Enquête publique

Les Génévriers

Impact sur Aquae Segetae

Fusain, Fusain, Fusain... morne plaine !

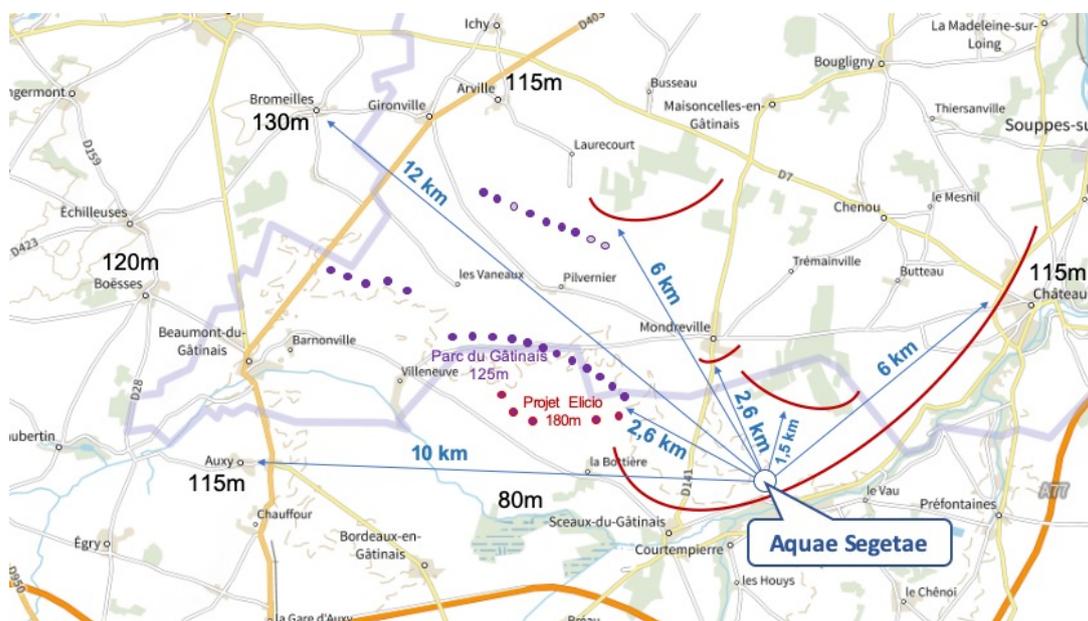
Dire que « les écrans visuels » depuis le site gallo-romain « se placent à distance » avec des « villages éloignés les uns des autres » est une perception étrange de notre paysage.

En effet, celui-ci est décrit dans « l'Atlas des Paysages du Loiret » comme « les Horizons boisés » qui relèvent d'une « perception moyenne, plus humaine, plus saisissable qui révèle les éléments simples du paysage (bosquets, rivières, hameaux, etc...) ».

Il apparaît clairement que le site Aquae Segetae, dont les points les plus importants (entrée du Musée et haut du parcours extérieur) sont situés à l'altitude de 90m :

- est entouré au Sud, à l'Est et à l'Ouest d'écrans arborés ou de hameaux (hélas, les éoliennes les dépassent largement) ;
- avec, au Nord, des villages et bois qui interrompent le regard ;
- et au Nord-Ouest une perspective qui traverse les parcs éoliens existants et s'éteint sur les « Monts du Gâtinais » (ainsi nommés dans l'Atlas des Paysages du Loiret) à 12 km comme Bromeilles ou Boësses situés à une altitude de 130m soit 40m de plus que le plus haut point du site archéologique.

De plus, même s'il est difficile de le voir sur la carte, les bosquets, fermes isolées, hameaux et villages, dans cette perspective, ponctuent continuellement la plaine, distants les uns des autres de 500m à 3km maximum.

L'indication d'une vaste plaine sans limite et sans écrans est donc inexacte, sauf si l'on se situe à hauteur de moyeu d'éoliennes, c'est-à-dire plus haut que le clocher des églises des Monts du Gâtinais !
